日南風力発電所設置計画
環境影響評価方法書
補足説明資料

令和2年1月

日立サステナブルエナジー株式会社

風力部会 補足説明資料 目次

図 8(1) 大気環境（大気質）の調査位置（全体）

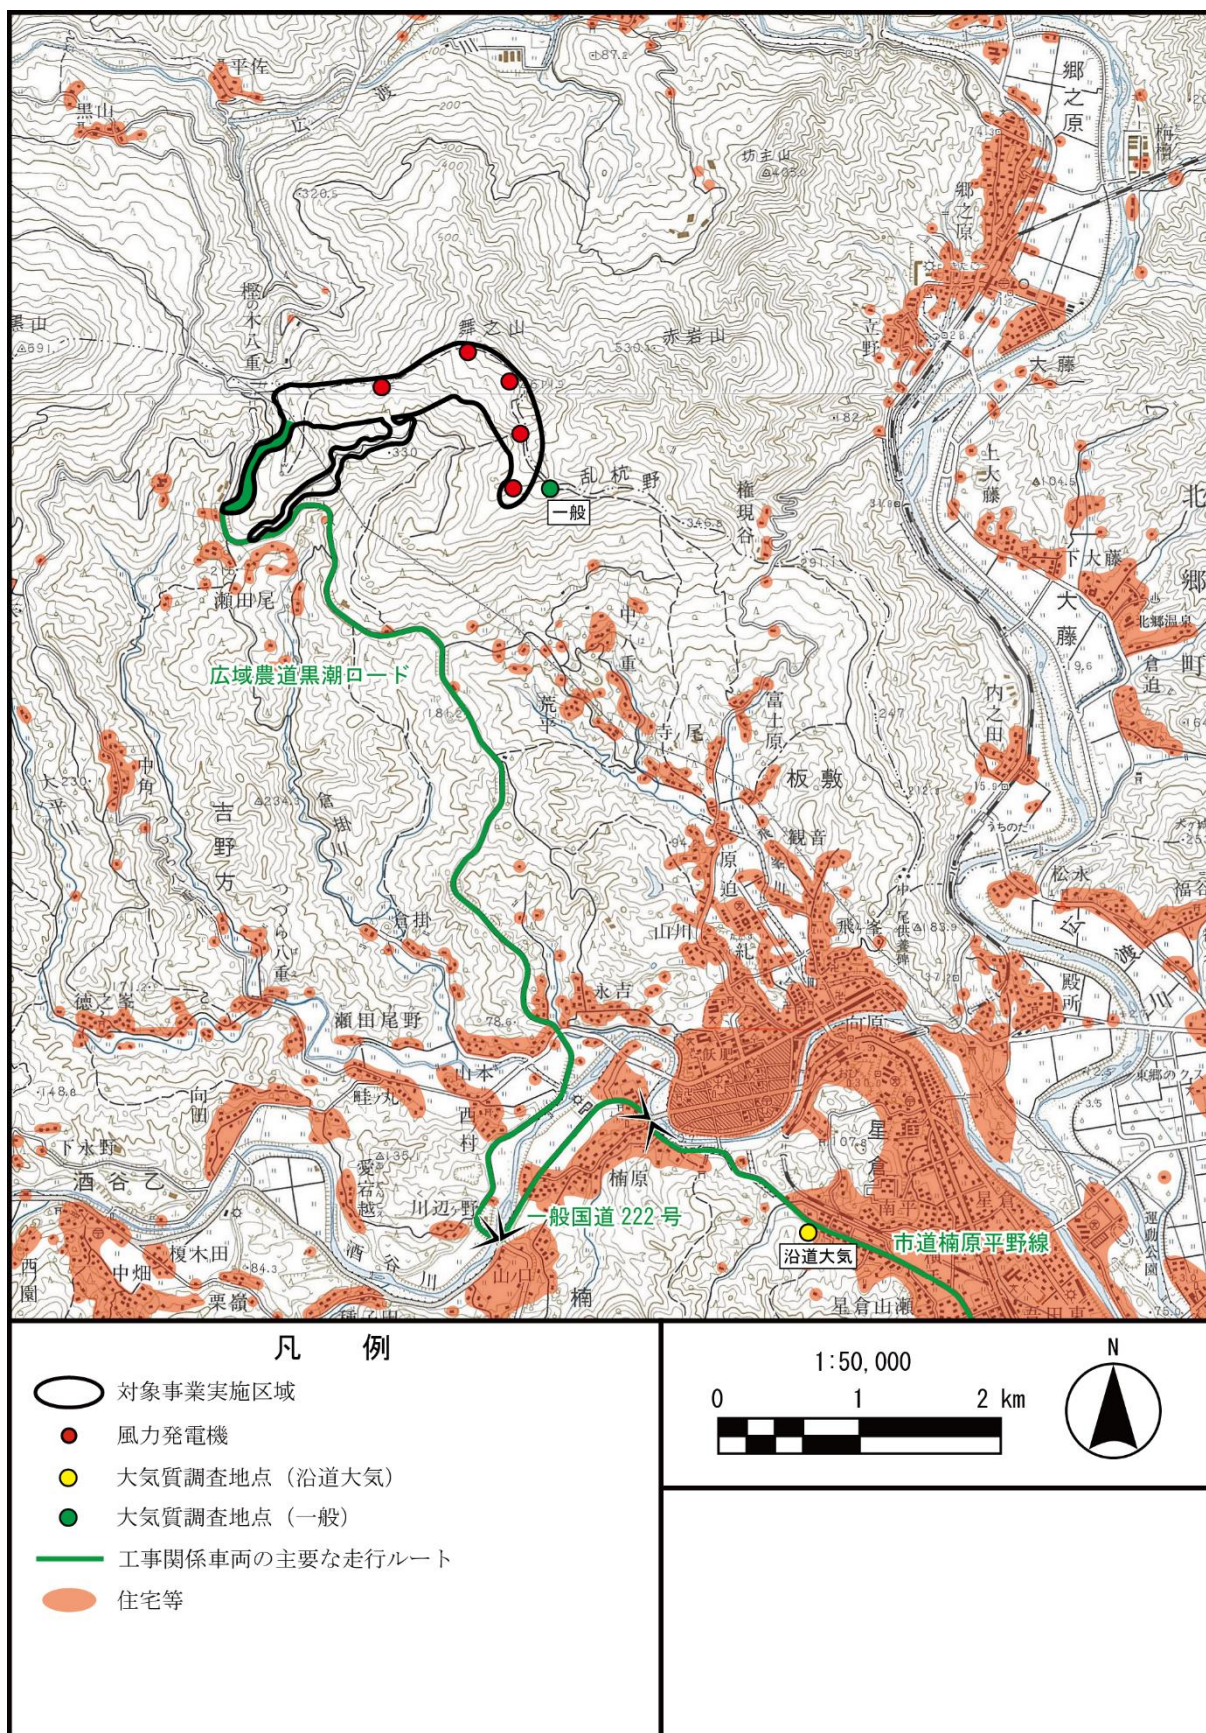
大気質、騒音及び超低周波音、振動の調査地点について、住宅、道路、測定場所の関係が分かる大縮尺の図（500分の1～2500分の1程度）は記載されているか。

大気環境（大気質）の調査位置は、図8を想定しております。

図 10(2) 希少猛禽類調査地点の可視範囲（St. 2'）

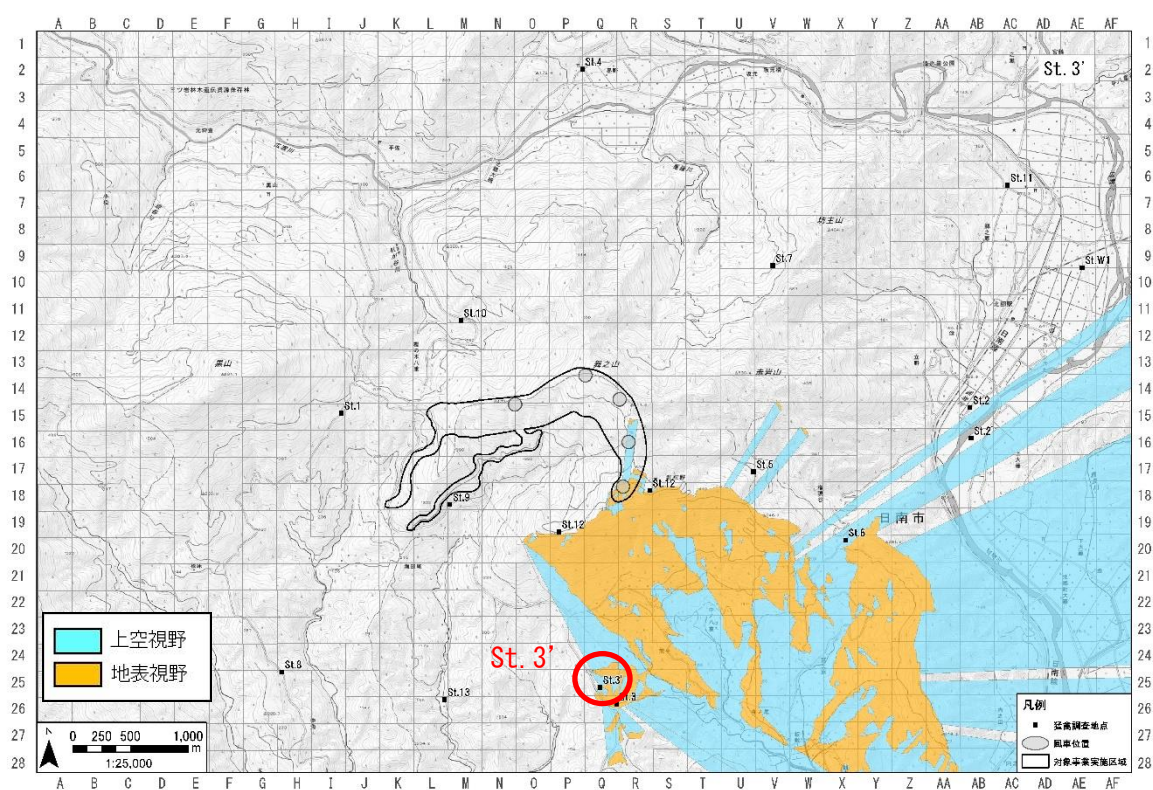
鳥類調査（重要な種（猛禽類等）、渡り鳥）をポイントセンサス法で行う場合、調査地点からの可視範囲が示されているか。

猛禽類調査地点については、対象事業実施区域及びその周囲全域の視野を確保できる調査地点を設定しております。また、視野がとりにくい範囲については、地点を変更いたしました（表 2）。

※最初に設定した St. 2 は視界が狭かったため、St. 2' に移動した。
